**ID: Codice procedura (ID\_VIP/ID\_MATTM): 12691**

**“Progetto di un impianto eolico denominato "Pitigliano" ubicato nei comuni di Pitigliano (GR) e Sorano (GR) costituito da 20 (venti) aerogeneratori di potenza nominale 7,0 MW per un totale di 140,0 MW con relative opere connesse ed infrastrutture indispensabili”**

## TESTO DELLE OSSERVAZIONI

**Immagine 1. Vincoli ex art. 136 del CBC dal PIT della Regione Toscana e zona approssimativa dove è progettato l'impianto industriale.**

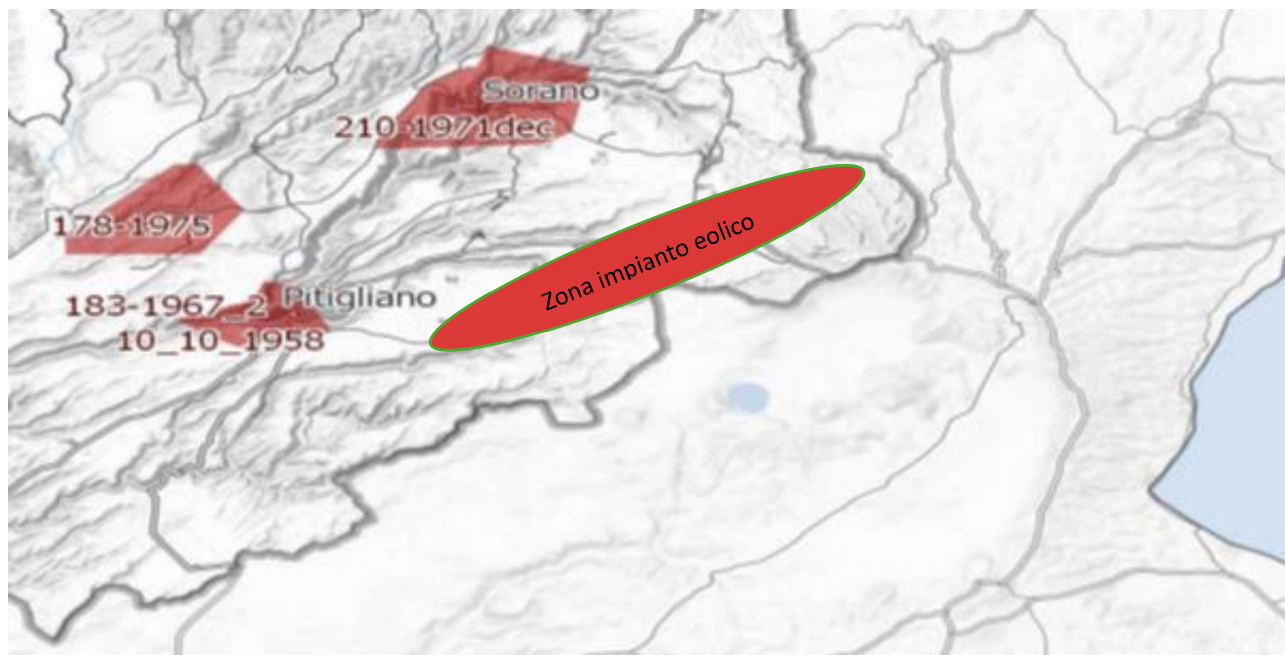
*Inoltre, come sostiene la Proponente parte dell'impianto si verrebbe a trovare a 3,5 km dal centro abitato di Sorano. Infatti, tre degli aerogeneratori WTG 08, 09, 10 sono addirittura all'interno delle fasce di rispetto dei 3 km del suo vincolo paesaggistico di notevole interesse pubblico ex art 136 del CBC. Si evidenzia che così si crea*

un'ulteriore incompatibilità con la tutela del Paesaggio.

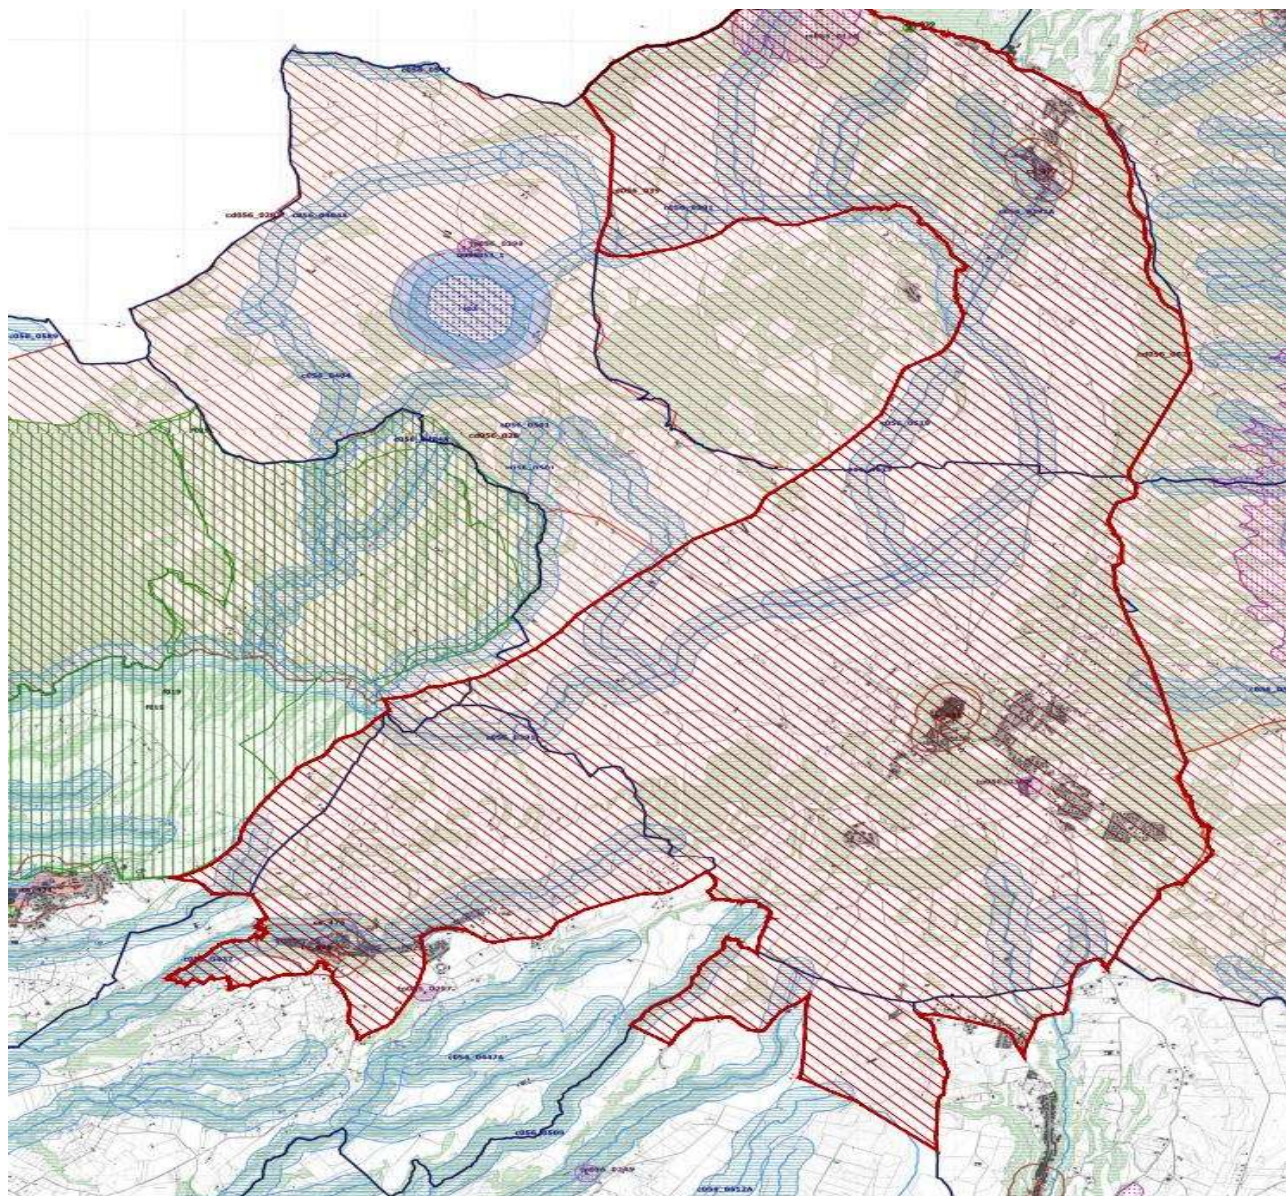
Come è illustrato nell'immagine si ribadisce che l'impianto industriale "Pitigliano" ricade completamente all'interno delle fasce di rispetto dei due vincoli di notevole

interesse pubblico e lambisce quelle di un terzo vincolo e quindi come affermato dal Consiglio di Stato nelle sentenze citate, l'impianto è insediato in area non idonea ai sensi dell'art. 20 comma 8 lettera c quater del D.Lgs. n. 199/2021 e ss.mm.ii al contrario di quanto sostiene la proponente.

**Immagine 3. Cumulo di una parte di impianti eolici, fotovoltaici e geotermici industriali in progettazione ed esistenti intorno all’eolico industriale “Pitigliano”.**

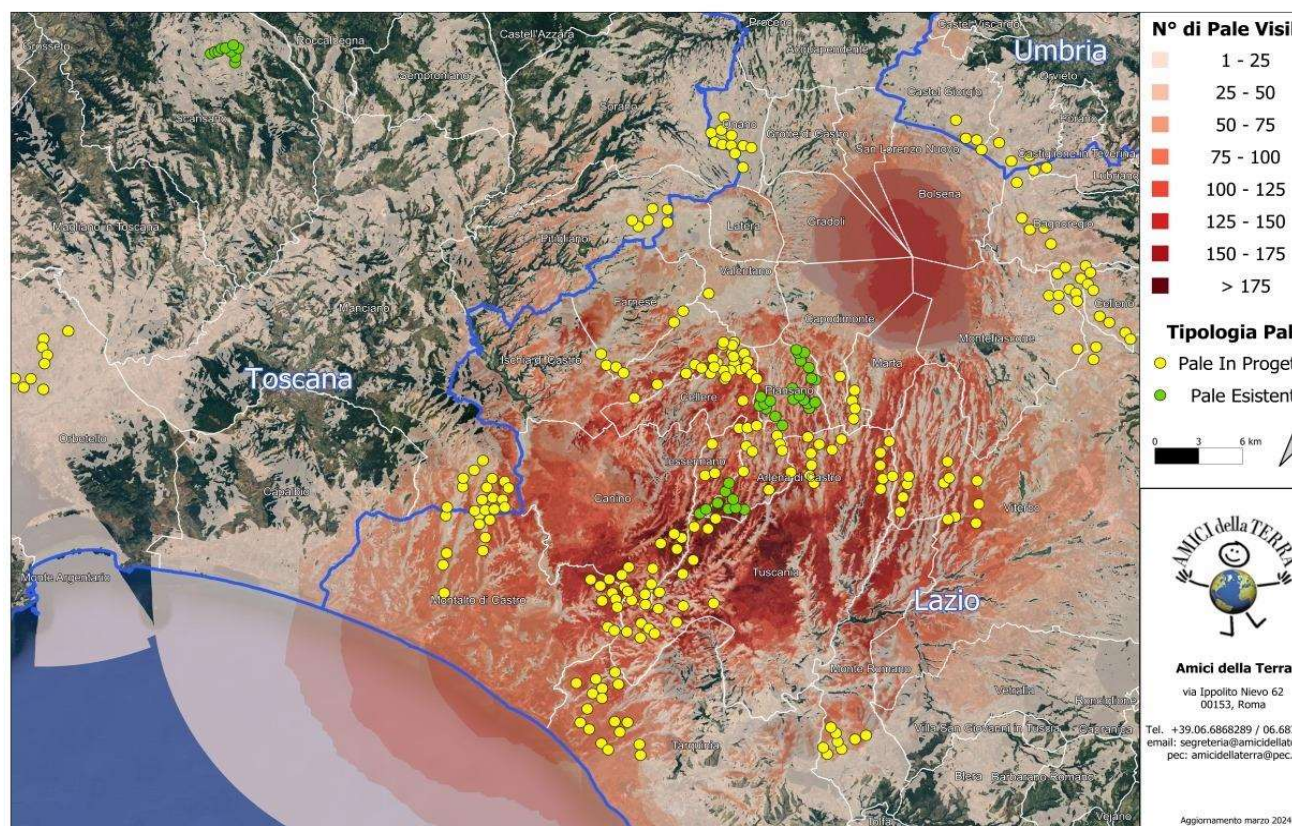
il vincolo paesaggistico di notevole interesse pubblico ex articolo 136 del Codice dei Beni Culturali “*Ambito paesaggistico, geologico e geomorfologico dell’orlo della caldera di Latera ...*” Non vengono nemmeno citati gli impianti eolici in progetto al MASE, il “Rempillo” (6 aerogeneratori) e un altro in verifica amministrativa di 14 aerogeneratori e 72, 6 MW. Ad oggi nei territori di Pitigliano, Sorano e in quello limitrofo potenzialmente potrebbero essere insediati 40 aerogeneratori alti 200 metri e larghi 170. Ma la proponente non cita neanche altri impianti che creerebbero il cumulo e quindi maggiore impatto. Infatti, sul territorio della “Città del Tufo” (Sorano e Pitigliano) impatterebbero anche l’impianto eolico “Montarzo” di Onano con 13 aerogeneratori con le dimensioni ricordate, l’altro eolico industriale nel territorio di Valentano con sette aerogeneratori (stesse dimensioni), gli impianti di Farnese con un minieolico di 3 Torri alte 60 metri già installate in località Poggio del Crognolo e l’impianto eolico industriale “Vallerosa” (7 aerogeneratori alti 200 metri e larghi 158 metri) in procedura VIA presso la Regione Lazio. Inoltre, altri impianti del minieolico già presenti a Valentano, Cellere e Piansano e due progetti eolici industriali con le stesse dimensioni ( 200 m x 170 m) nel Comune di Ischia di Castro. La valutazione del cumulo non prende neanche in considerazione gli impianti industriali di fotovoltaico e agrivoltaico in progetto a Farnese, Valentano, Ischia di Castro, Cellere. L’impianto geotermico in procedura Via al MASE, progettato nella Caldera di Latera. Quindi è stata effettuata una valutazione del potenziale impatto cumulativo non veritiera a dispetto di quanto affermato dalla proponente che sostiene di aver preso in considerazione uno spazio di 10 km intorno al suo impianto per gli impatti che si creerebbero.

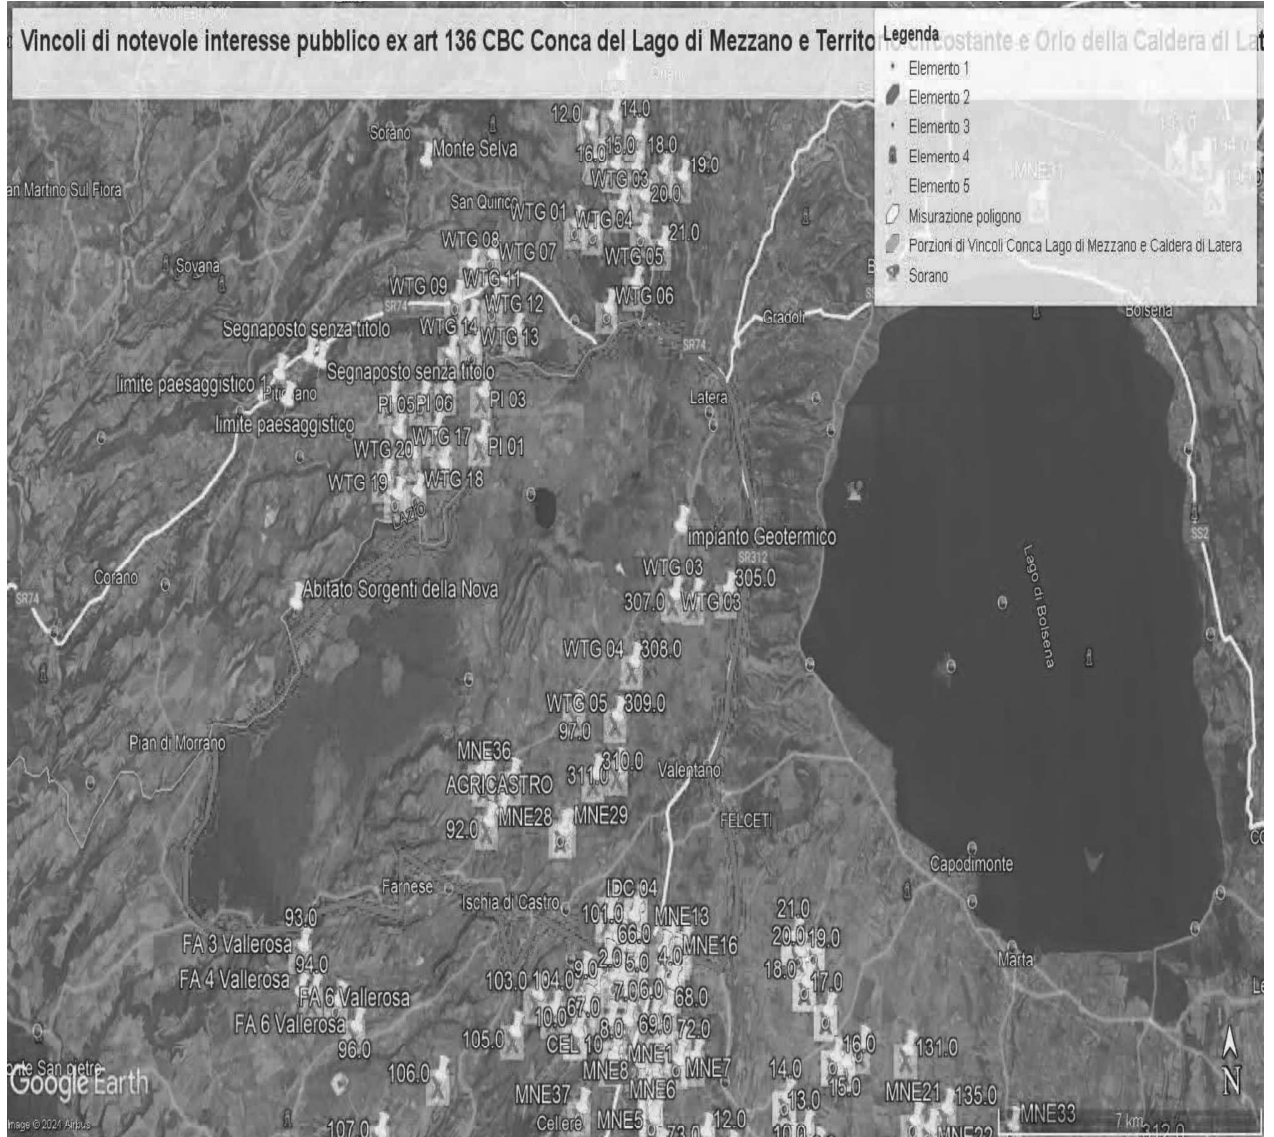
ma nelle sue immediate vicinanze ( a soli 100 metri i primi due aerogeneratori) oltre ad impattare sul territorio e sulle economie di cinque Comuni del Lazio (Farnese, Onano, Latera, Valentano, Grotte di Castro e Gradoli ) si trova nelle fasce di rispetto dei Beni di notevole interesse pubblico come si è evidenziate nelle Osservazioni precedenti e crea degli impatti negativi anche sui beni naturalistici come verrà dettagliato nell'Osservazione relativa alla Vinca. Inoltre, andrebbe a sommarsi al già enorme cumulo di impianti eolici e fotovoltaici e geotermici che creano una elevata criticità ambientale nella provincia di Viterbo e interferiscono anche con il territorio toscano come si può vedere dalle varie immagini dell'Allegato n. 1.

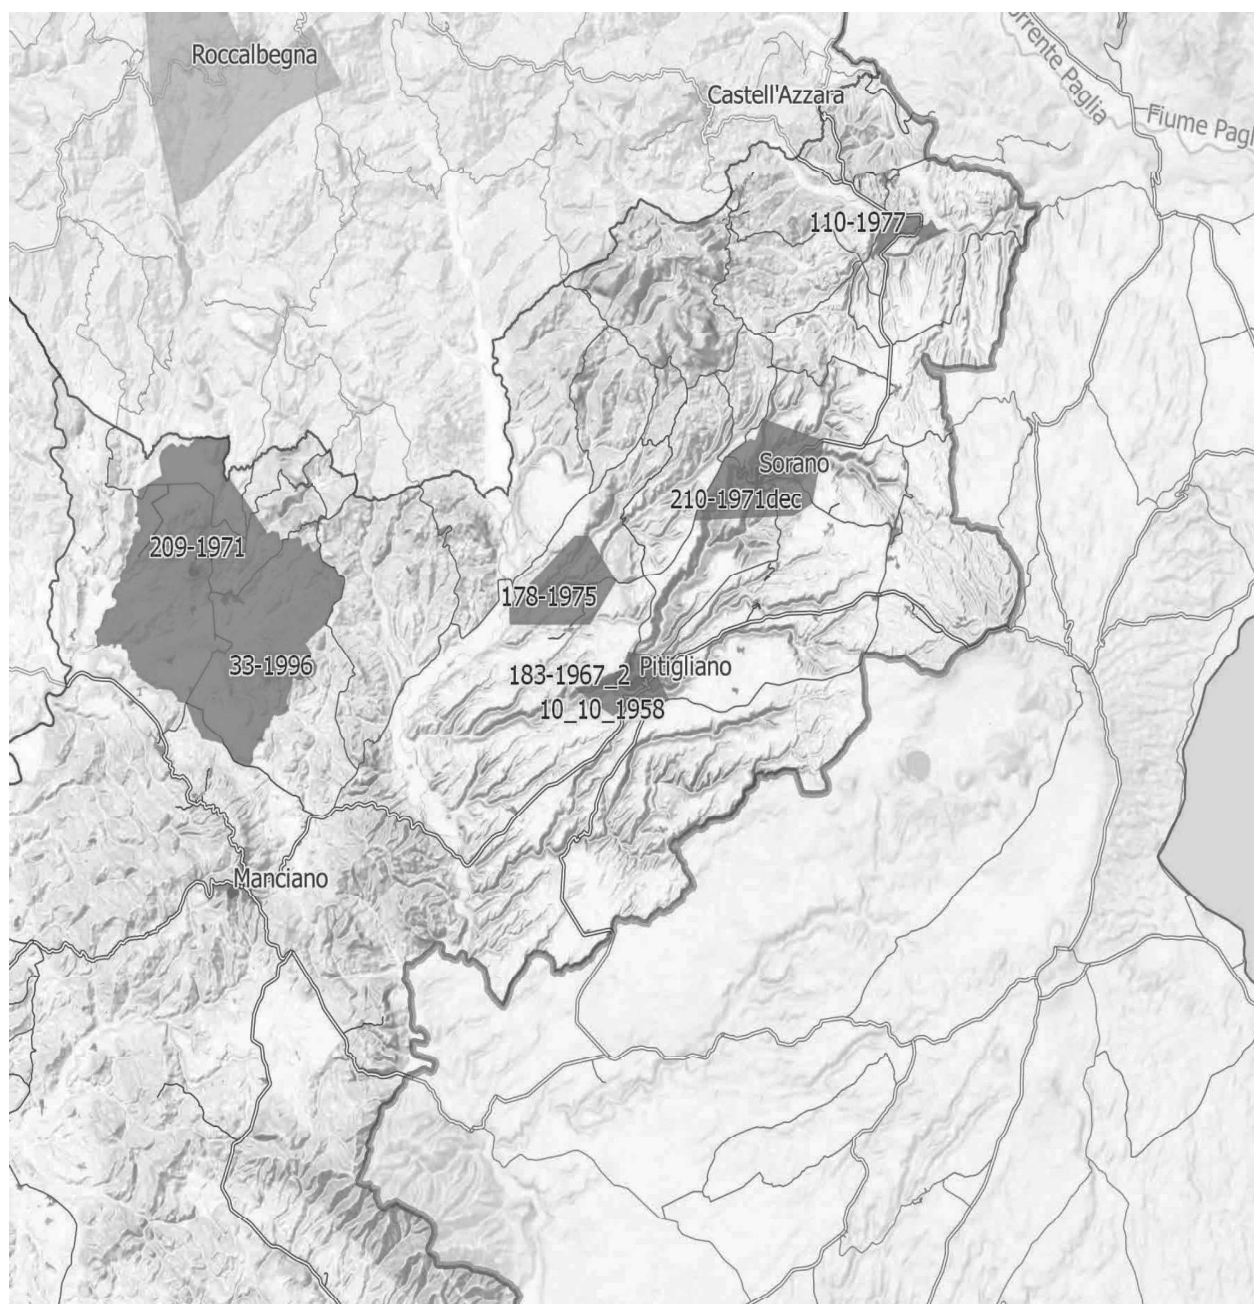
**IMMAGINE n. 4** Si evidenzia che i tre aerogeneratori WTG 07, WTG 08 e WTG 09 impattano con il vincolo paesaggistico di notevole interesse pubblico del Centro Storico di Sorano. Il WTG 07 si troverebbe a 2828 m, WTG 08 2504 e WTG 09 2990. Il cavidotto dell'impianto invece impatta in buona parte del Vincolo paesaggistico ex art. 136 del CBC del Centro Storico di Pitigliano.

**IMMAGINE n 5.** Mappa eolici elaborata dall'Associazione Amici della Terra. La mappa evidenzia il cumulo degli impianti tra Lazio e Toscana.

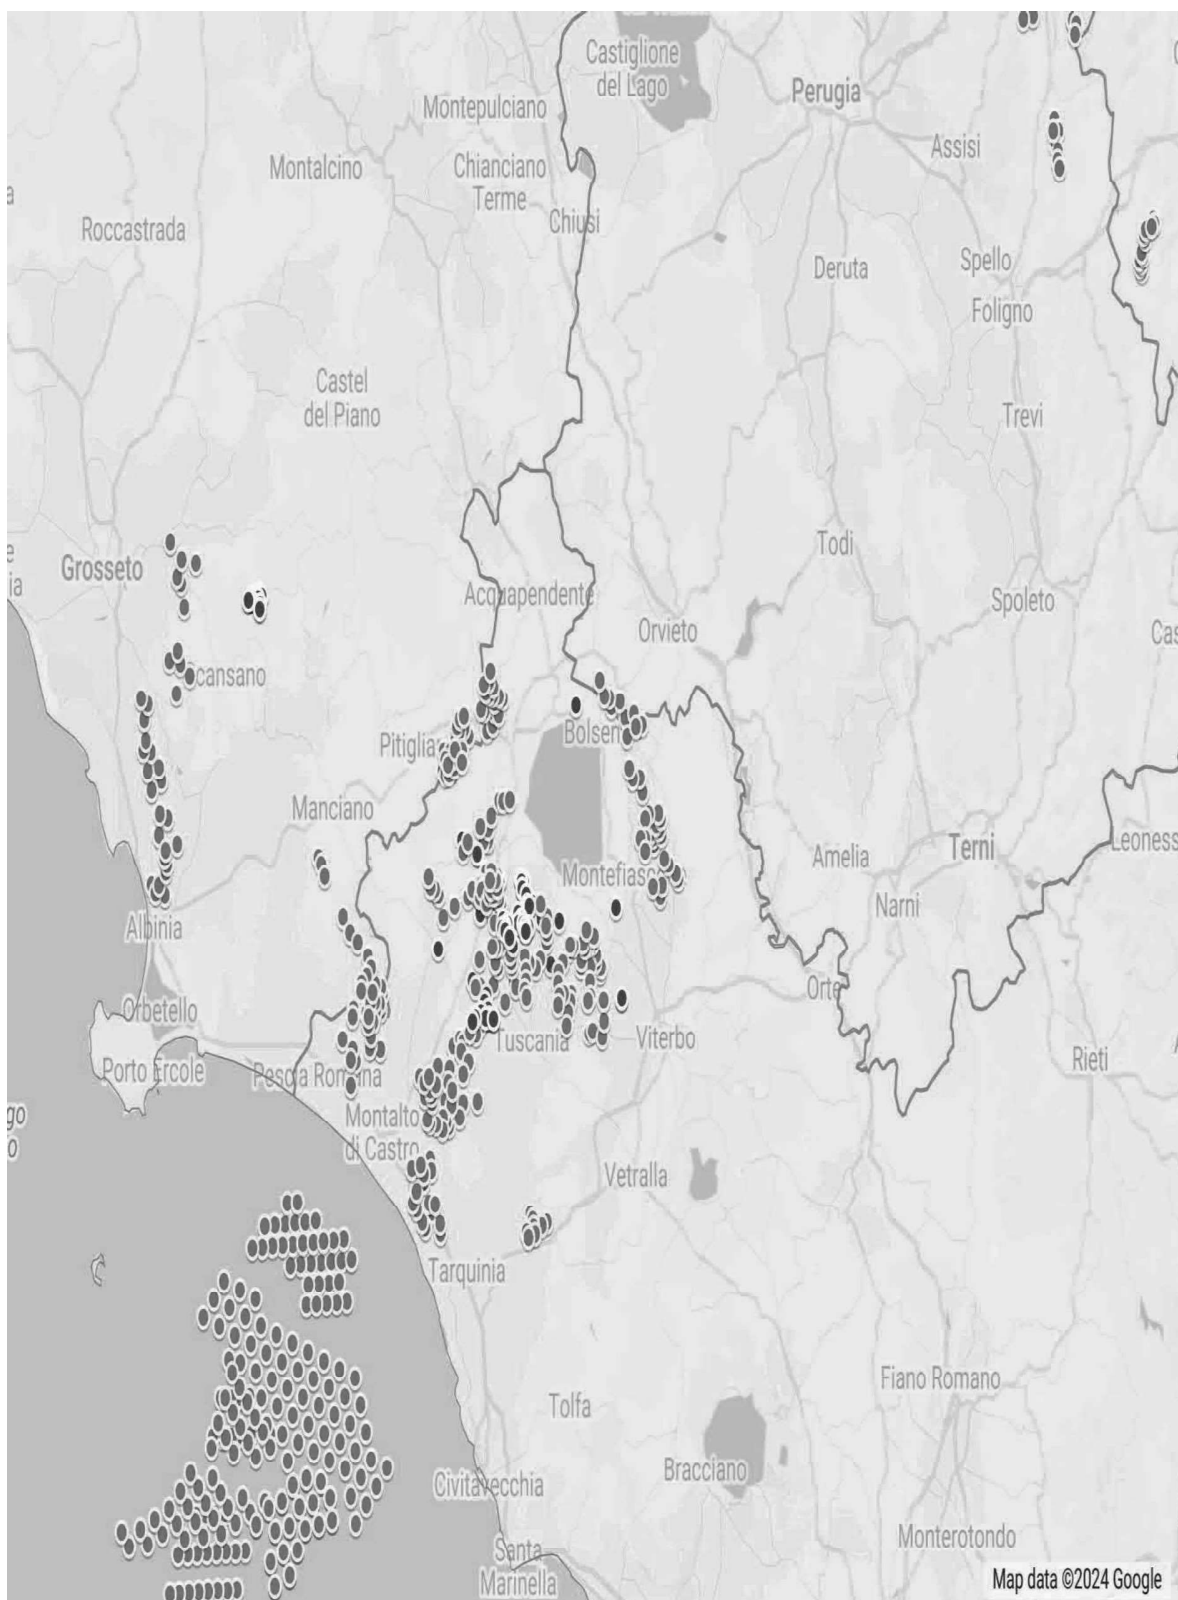
Riguardo al cumulo degli impianti FER, le mappe prodotte dalla proponente riguardano, come già evidenziato, soltanto una parte molto piccola degli impianti FER dell'area intermedia e vasta e in particolare di quelli eolici che contribuiscono a creare un notevole cumulo e la saturazione del territorio tosco laziale. Riguardo al cumulo dei soli impianti eolici si riporta la mappa dell'intervisibilità degli impianti eolici elaborata dall'Associazione nazionale “Amici della Terra”.

**IMMAGINE n. 7** Mappa della intervisibilità degli impianti eolici elaborata dall'Associazione nazionale Amici della Terra. La mappa non è aggiornata comunque rende molo bene dell'enorme impatto visivo creato dal cumulo degli impianti.

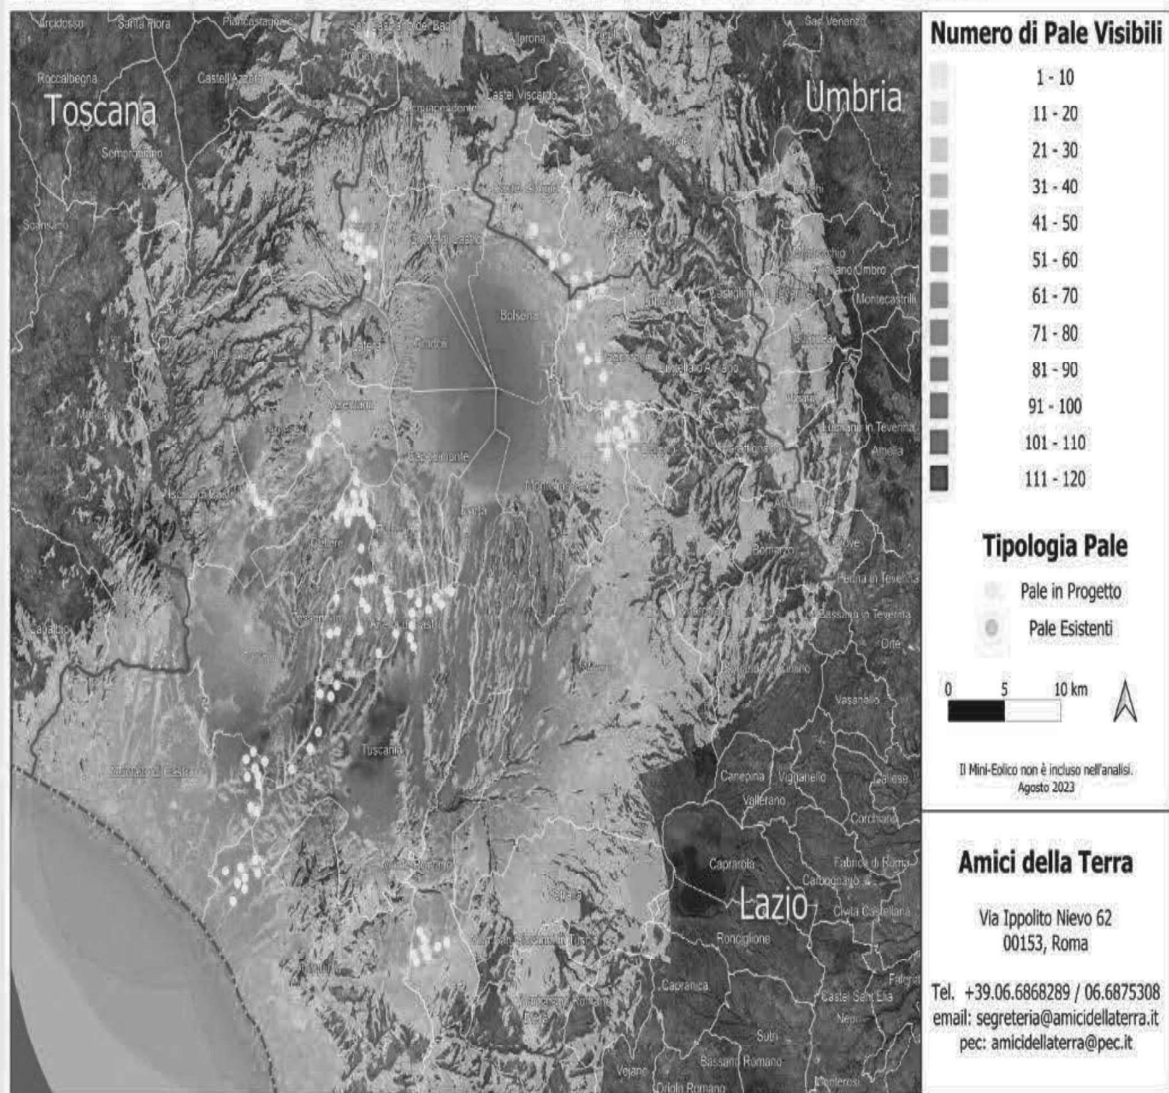
Se agli impianti eolici rappresentati qui sopra che non comprendono sia l'impianto eolico Pitigliano e le altre 14 pale del progetto eolico in verifica amministrativa sempre nel territorio di Pitigliano si aggiungono i migliaia di ettari ( 7000 fin'ora) di territorio occupato dagli impianti fotovoltaici e agrivoltaici e dalle altre tipologie appare chiaro il numero spropositato degli impianti FER nella bassa toscana e nella Tuscia.
